**SLOVENSKI STANDARD**  
**SIST ISO 1122-1:1998/Cor 2:2009**  
**01-december-2009**

Vocabulary of gear terms - Part 1: Definitions related to geometry; Technical  
Corrigendum 2

**INTERNATIONAL STANDARD ISO 1122-1:1998**  
**TECHNICAL CORRIGENDUM 2**

TECHNICAL CORRIGENDUM 2

Page 24, 1.4.1.12

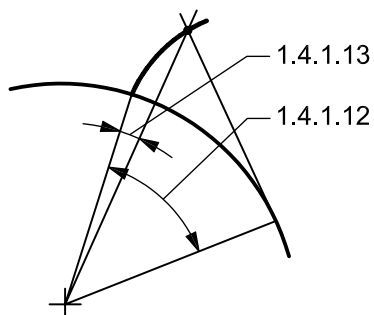
Replace the figure at the bottom of the page with the following, showing the correct involute roll angle.
